改善箇所説明図

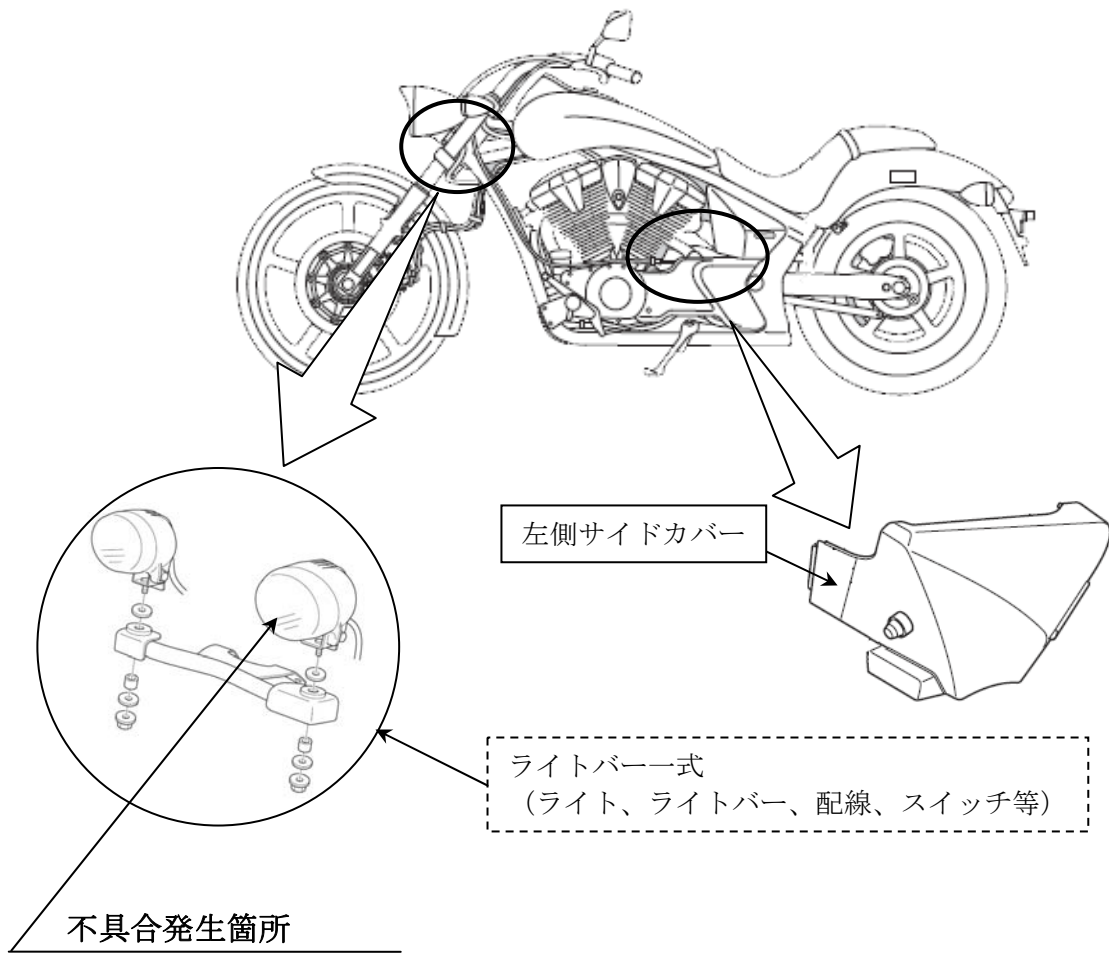
後付け用品として販売したライトバーを装着すると道路運送車両の保安基準（前部霧灯の点灯条件、運転者への表示、配光基準）に抵触する。

全車両、当該ライトバー一式を取り外し、左側サイドカバーを新品に交換する。

識別：ライトバー一式を取り外すことから識別できる。
